HASTER – VIGTIG PRODUKTINFORMATION

Produktnavn: **Alaris™/Asena™ GS, GH, CC, TIVA, PK, enteral sprøjtepumpe**

FSCA-id: **RA-2018-03-01**

Dato: **Juni 2018**

Figur 1: Placering af bagplade og S5-fjeder på en Alaris-sprøjtepumpe.

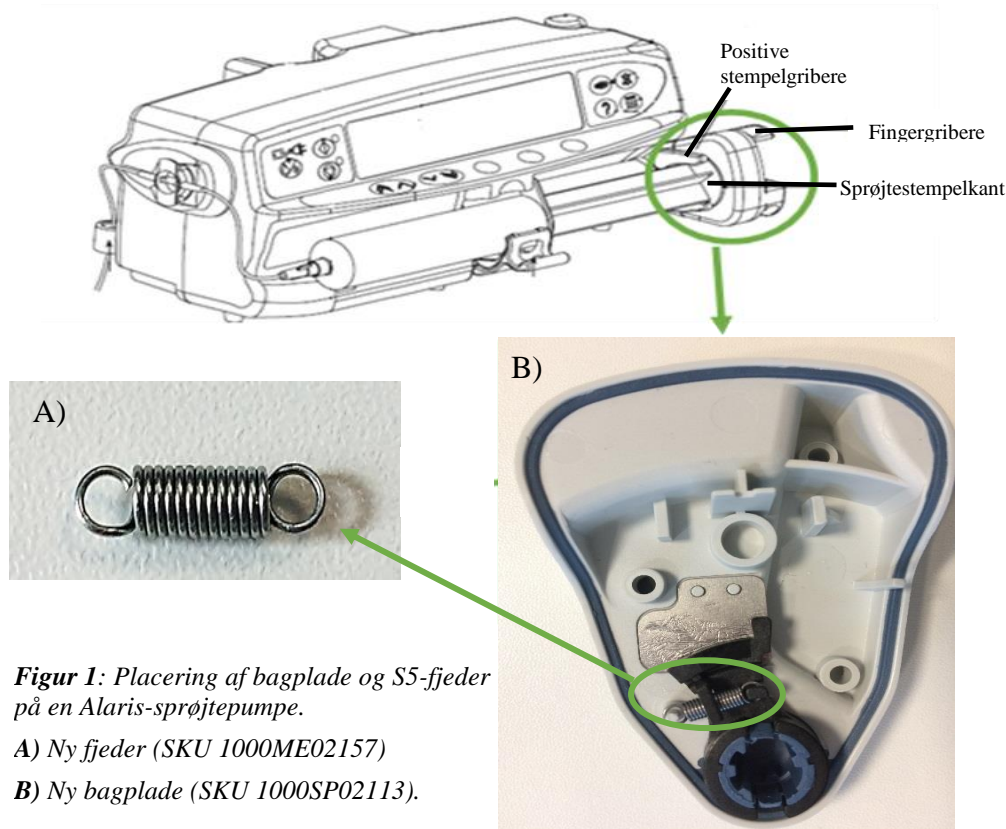
BD iværksætter en korrigerende handling for sine Alaris™/Asena™-sprøjtepumper for at udskifte det eksisterende design af fjederen (S5) til aktivering af griberpladen med et nyt forbedret design, som er placeret på sprøjtestempelholderens bagplade som vist i figur 1 A) og B). Dette sker for at forbedre funktionen og pålideligheden af S5-fjederen for at mindske risikoen for skader på patienten. Denne korrigerende handling erstatter udskiftningen af S5-fjederen til Alaris™/Asena™-sprøjtepumpen, FSN RA-2017-02-02, der blev udstedt i marts 2017.

S5-fjederen er placeret på sprøjtestempelholderens bagplade og sørger for, at sprøjtestemplets kant sidder fast mellem den positive stempelgriber og bagpladen.

BD har konstateret, at fjederen (S5) til aktivering af griberpladen kan gå i stykker og forhindre griberfingrene i at holde sprøjtestemplet fast i stempelholdermekanismen, hvilket resulterer i et lille mellemrum mellem sprøjtestemplets kant og sprøjtedrevmekanismen. Se figur 1.

A) Ny fjeder (SKU 1000ME02157)

B) Ny bagplade (SKU 1000SP02113).

Bilag II – Udskiftning af stempelbagplade til RA-2018-03-01

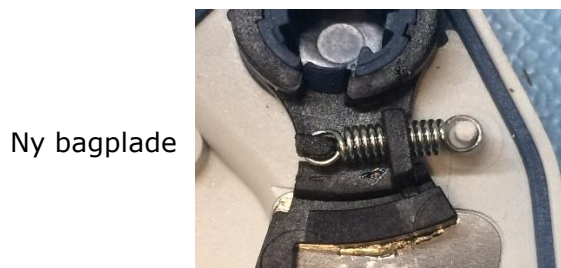
Når du modtager den nye bagplade, skal du følge nedenstående anvisninger, som beskriver metoden til udskiftning af bagpladen.

1. Fjern de tre skruer, der holder stempelbagpladen.
2. Fjern stempelbagpladen.
Bemærk! Pas på, når du fjerner den, da dele kan løsne sig. Ved at placere pumpen lodret kan du sikre, at komponenterne bliver på deres plads.
3. Inspicer visuelt stemplet indvendigt. Afsnittet *Corrective Maintenance* (Afhjælpende vedligeholdelse) i den tekniske servicehåndbog indeholder yderligere oplysninger.
4. Monter erstatningsstempelbagpladen.
5. Skru de tre skruer i stempelbagpladen. Sørg for, at bagpladen er fastgjort.
6. Kassér den gamle bagplade i henhold til lokale procedurer.
